Odpowiedzi na zapytania wykonawców dotyczące treści SWZ

Dotyczy: Budowa Zespołu Szkolno-Przedszkolnego w Nadolicach Wielkich Etap I (przedszkole i klasy I-III) oraz Etap II (klasy 4-8)

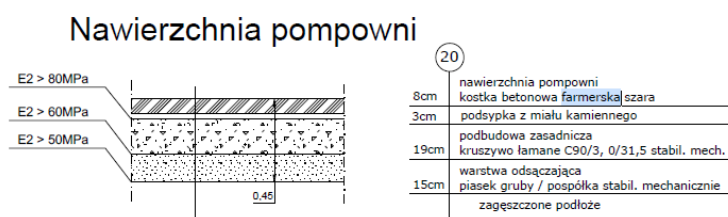
32. Zgodnie z odpowiedzią nr 106 Inwestor przekazał przedmiary zakresu BMS. W przedmiarach występuje pozycja "integracja monitoring inwertera systemu PV". W tym etapie Wykonawca nie dostarcza systemu PV w tym inwerterów, więc nie jest w stanie zintegrować urządzeń, których nie ma. Prosimy o potwierdzenie, że w tym etapie te prace są poza zakresem wyceny.

Odp. Opisana pozycja dotycząca instalacji PV nie podlega uwzględnieniu w ofercie. Zgodnie z odpowiedzią nr 105 z dnia 23.08.2025 r., w sytuacji gdy zakres postępowania w stosunku do dokumentacji został zmieniony zapisami SWZ lub dotychczas udzielonymi odpowiedziami przez Zamawiającego należy przyjąć pozycję zerową.
